RESOLUCIÓN EXENTA: (ver fecha y número digital en el costado izquierdo del documento)

MATERIA: Pertinencia “Actualización Plan de Cierre Vertedero de Vilcún”, comuna de Vilcún.

Figura 3 Actualización de etapas de la fase de construcción

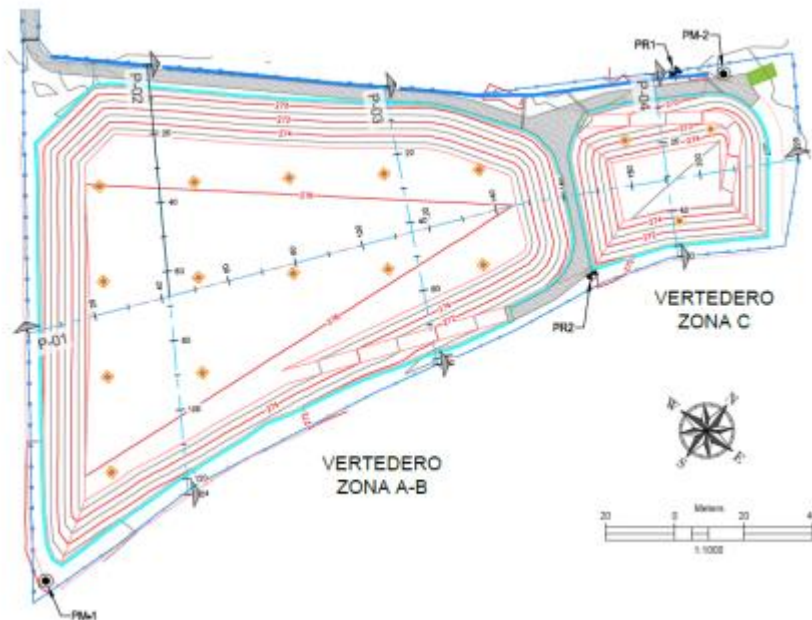
ETAPA 1. Cierre zonas A+B: Considera la realización de las obras asociadas a la conformación geométrica de la zona A+B, y la preparación del drenaje de infiltración de aguas lluvias para esta zona, para posteriormente realizar el sellado sanitario de coronación y taludes y construcción de chimeneas de biogás (captadores pasivos).

ETAPA 2. Cierre zona C: Considera la realización de las obras asociadas a la conformación geométrica de la zona C, una vez finalizada la vida útil de esta zona, con la correspondiente construcción del manejo de escorrentía, construcción y unión a la zona de infiltración, para posteriormente realizar el sellado sanitario de coronación y taludes e instalación de cabezales en las chimeneas de biogás (captadores pasivos).

- Las modificaciones propuestas por el titular en relación a: Numero de etapas y fechas de la fase de construcción y Diseño geométrico de la plataforma de residuos, corresponden a un ajuste en el diseño de ingeniería, no implicando disposición final de residuos sobre no evaluadas ambientalmente por lo que no constituyen causal de ingreso en relación al artículo 3 letras o.5) y o.11) del RSEIA.

Figura 6 Diseño aprobado por RCA y diseño propuesto mediante Consulta de Pertinencia

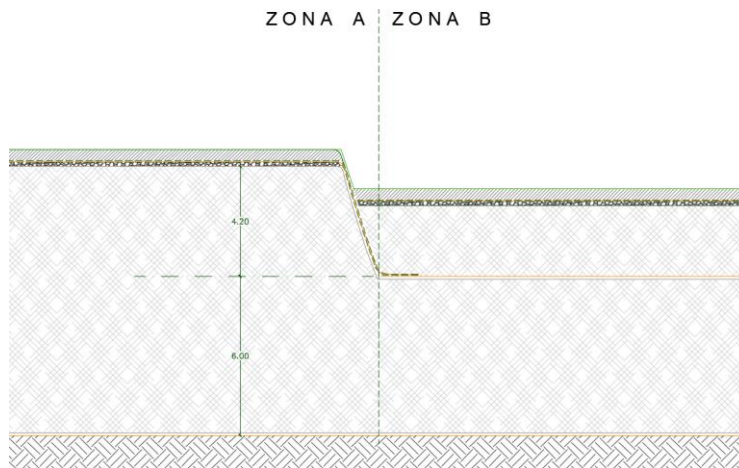
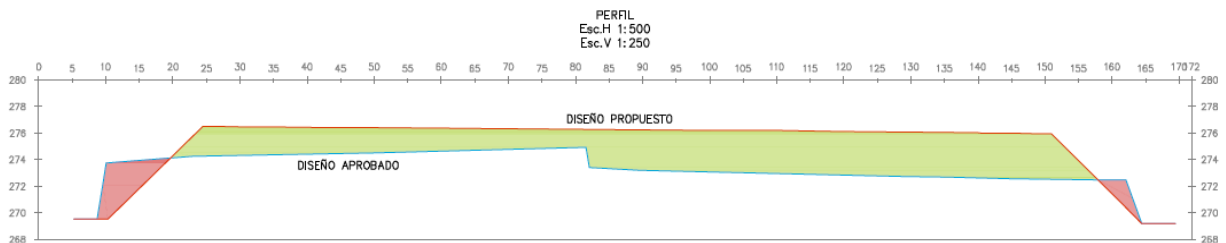
La actualización del diseño, contempla por un lado dejar ambas plataformas (zonas A y B) a la misma cota de coronación (altura), con su correspondiente pendiente longitudinal y transversal y aumentar la altura de esta. La siguiente figura muestra la diferencia entre la altura de proyecto, la altura actual y la proyectada.

Como se puede observar, el nuevo diseño proyecta llegar a unos 7 metros de altura con respecto al terreno natural. Lo anterior, en base a que, al disminuir la pendiente de las plataformas, para el mismo volumen de residuos, necesariamente se debe aumentar la altura.

Por tanto, el nuevo diseño considera un aumento promedio con respecto al nivel de terreno natural, de 3,4 metros en la altura de la plataforma de la Zona A+B y 2,7 metros en la plataforma de la Zona C.

- En relación al aumento en la altura de las plataformas descritas en la Tabla 3 de la presente resolución, se considera un cambio significativo toda vez que pretenden incorporar nuevos residuos sólidos domiciliarios, con lo que se pretende extender la vida útil de sitio de disposición final, aumentando de esta forma los impactos asociados principalmente en magnitud y duración. Adicionalmente, se señala que la fecha de término de cierre correspondía a julio de 2018 y con la presente modificación se pretende finalizar la etapa de cierre en diciembre de 2023, por lo que se pretende aumentar la vida útil del sitio de disposición final en 5,5 años.

- En este mismo contexto, la incorporación de residuos sólidos domiciliarios por un periodo de aproximadamente 5,5 años adicionales, se considera un cambio significativo, toda vez que implica una generación de emisiones (lixiviados, biogás, entre otros) adicional a los evaluados ambientalmente mediante la RCA N° 199/2015, pudiendo afectar los recursos hídricos y otros existentes en el área de influencia del proyecto.

En conclusión, las obras o acciones tendientes a intervenir o complementar el proyecto o actividad modifican sustantivamente la extensión, magnitud o duración de los impactos ambientales del proyecto original, por lo tanto, el Proyecto constituye un cambio de consideración de acuerdo al literal g.3 del art. 2° del RSEIA.
